調 查 報 告

壹、案 由：有關臺北文化體育園區之體育館（下稱大巨蛋）避難逃生恐有疑慮等情案。

圖4 消防救災動線與停放位置圖

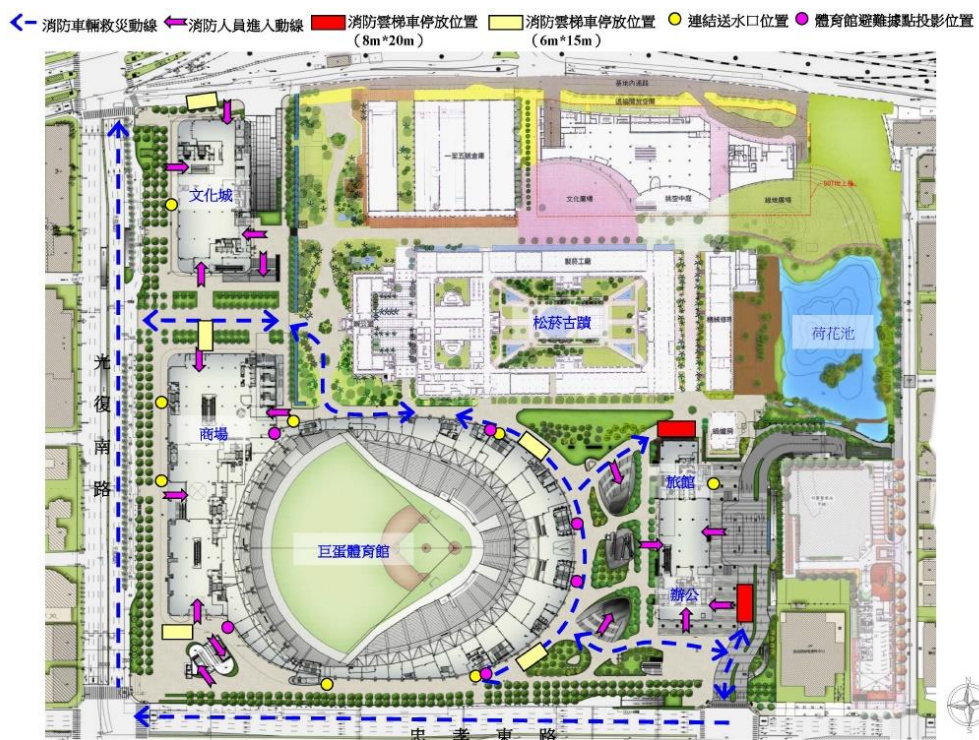
- (1) 本案基地腹地較大，於消防搶救動線上均留設6m以上之通路供緊急救護車輛使用；規劃消防雲梯車進入動線、從基地西側面臨30m寬之光復南路，南側鄰接40m寬之忠孝東路及東側鄰接11m寬忠孝東路553巷及未來興闢之北側計畫道路均可直接靠近各棟建築物，於各棟建築物規劃消防雲梯車停放位置，並配合各棟立面設置緊急進口或替代開口，以利消防救助工作之進行。
- (2) 本案各處雲梯消防車救災活動之空間皆為8*20m 雲梯消防車操作救災活動之空間，符合規定。
- (3) 基地內所規劃之雲梯車操作救災空間，地面至少應能承受75噸重量。
